Wettbewerb für ein Mädchenschulhaus in Genf.

Rapport du Jury.

Le Jury chargé de l'examen des projets présentés au Concours au deuxième degré pour l'élaboration des plans d'une Ecole secondaire et supérieure des Jeunes Filles, aux Petits-Délices, s'est réuni les 8 et 9 septembre 1909, dans la grande salle de la Mairie de Plainpalais (Annexe).

I. Preis. — Motto: «Lulu». — Verfasser: Architekten Peloux et de Rham in Genf.

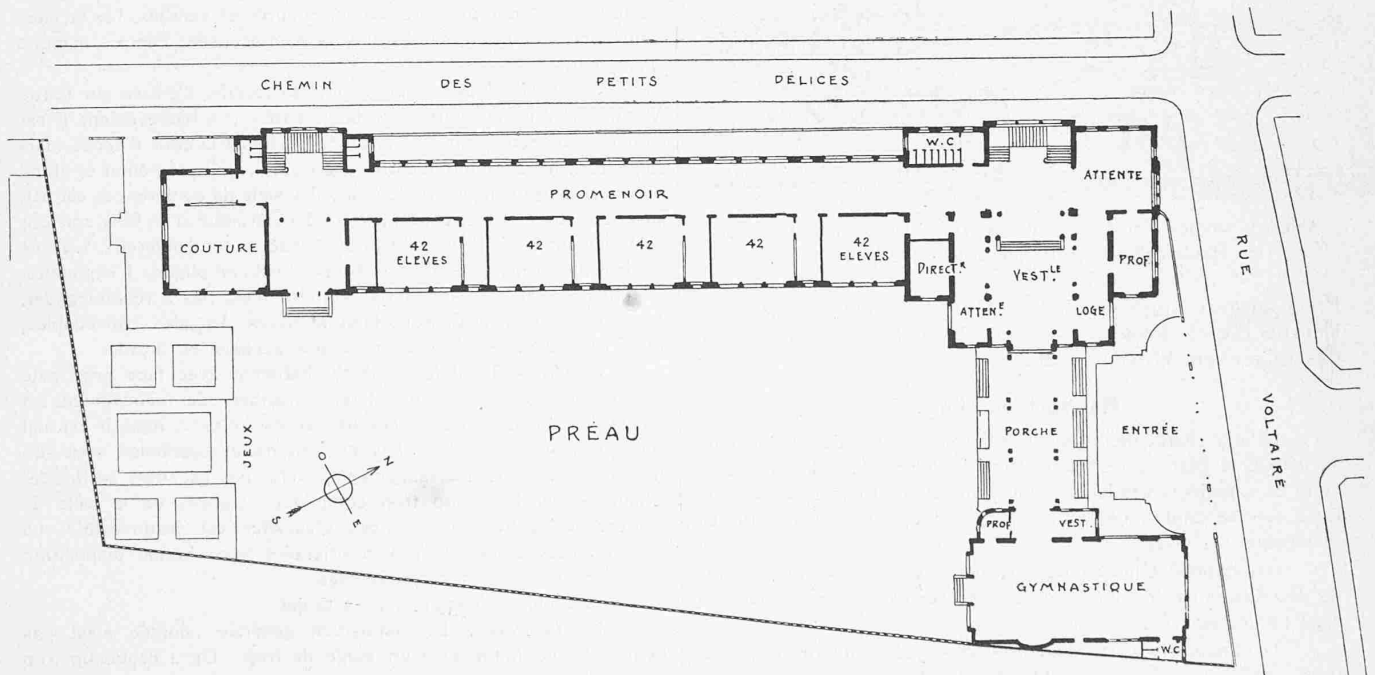
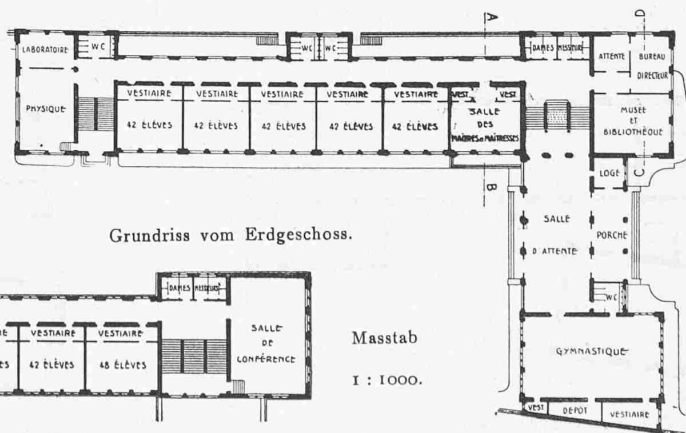
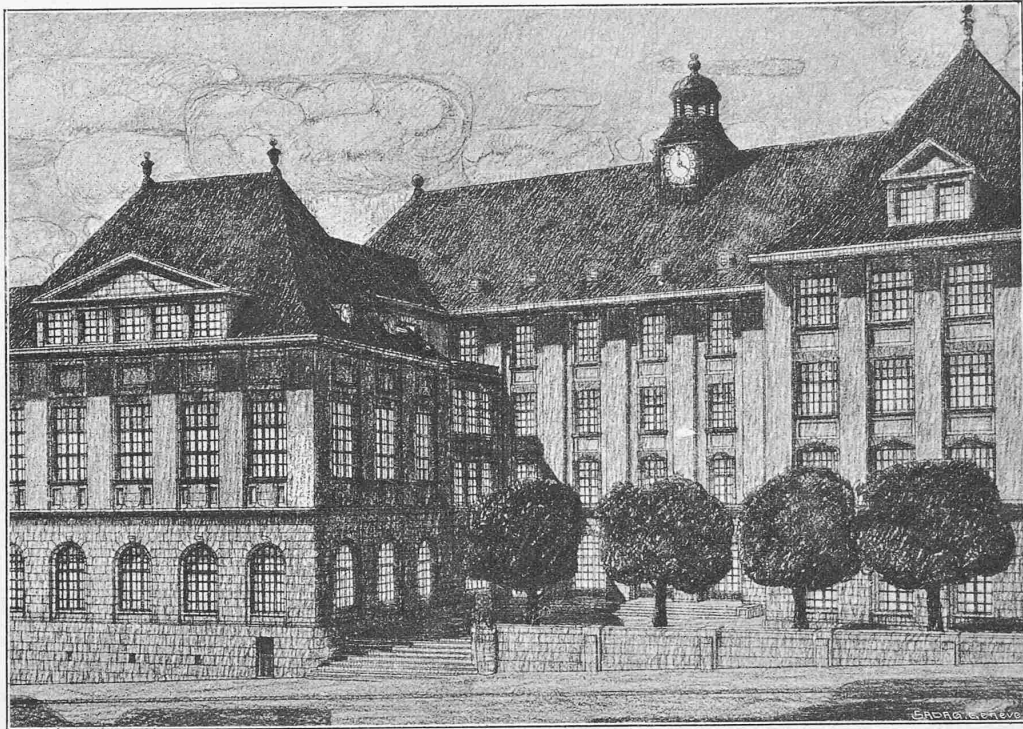
60 «Lulu». Plan bien disposé sur le terrain, largement conçu et bien étudié. Bonne entrée par un porche sur la rue Voltaire, et en retrait de celle-ci. Il serait désirable que ce porche fut vitré. Le vestibule et les promenoirs sont spacieux et bien éclairés. Les escaliers bien placés. Belle salle de Conférences avec accès

aires non demandés au programme. Le garage de bicyclettes demande plus de surface. Les W.C. sont un peu excentriques. Le motif principal est bien en vue du côté de la rue Voltaire, avec Aula accusée. Les façades sur préau et rue secondaire sont simples mais bien

sans marches intermédiaires. Bonne disposition de la Salle de gymnastique. Classes bien orientées au S.-E. avec vestiaires directement éclairés. Les amphithéâtres de physique et de Sciences naturelles sont trop petits, mais ils peuvent être agrandis en supprimant les vesti-

appropriées à leur but. Le porche d'entrée de la rampe des bicyclettes a été omis sur le plan. Projet bien rendu et jolie perspective.

III. Preis. — Motto: «Chantecler». — Verfasser: Architect H. Baudin in Genf.

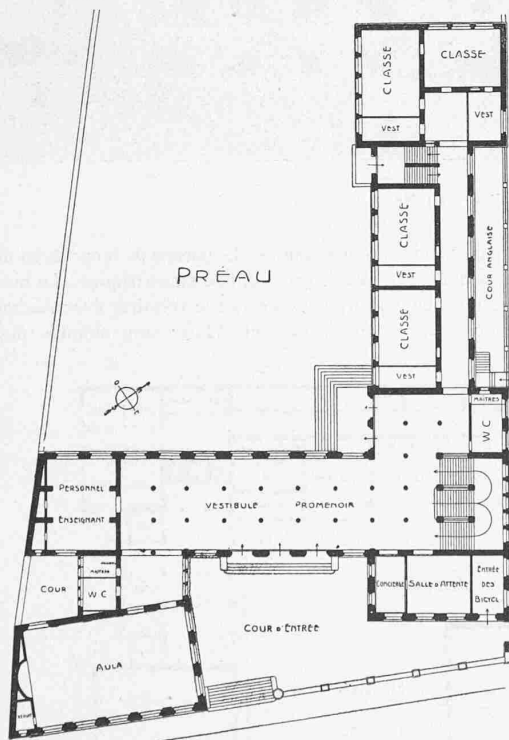
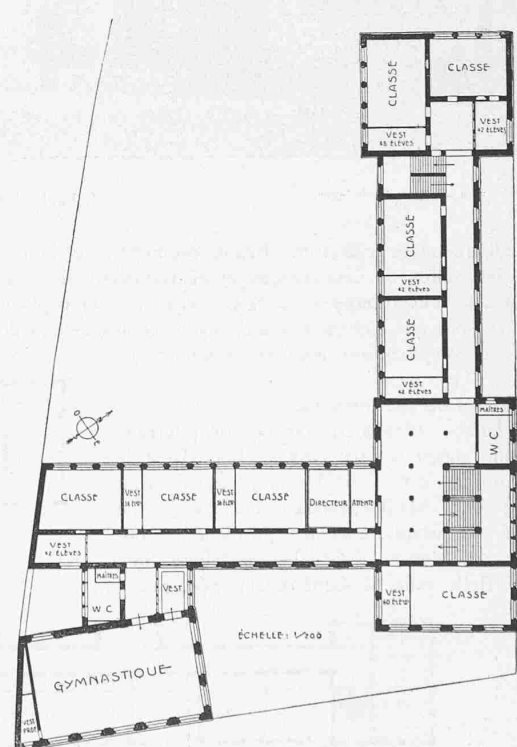
1° «Chantecler.» Projet intéressant; bien disposé sur le terrain. Entrée bien placée en retrait de la rue Voltaire sur une cour un peu trop resserrée. Très beau vestibule promenoir au Rez-de-Chaussée, mais trop encombré de points d'appui. Les dégagements des salles d'étude paraissent un peu étroits; cet inconvénient est compensé par les promenoirs situés à l'arrivée de l'escalier principal. Il aurait été préférable de placer l'escalier secondaire du côté N.-O. Les salles de Conférences et de Gymnastique sur rue Voltaire sont bien à leur place, la disposition indiquée dans la variante est la meilleure. La majorité des salles d'étude sont orientées au S.-O. Salle de dessin au Nord. Bonne disposition des vestiaires placés en arrière des classes avec éclairage direct. W. C. bien répartis en deux groupés. Façades simples et bien étudiées, mais dont l'architecture ne paraît pas appropriée à notre Ville. L'annexe de la Salle de gymnastique masque trop le bâtiment principal.
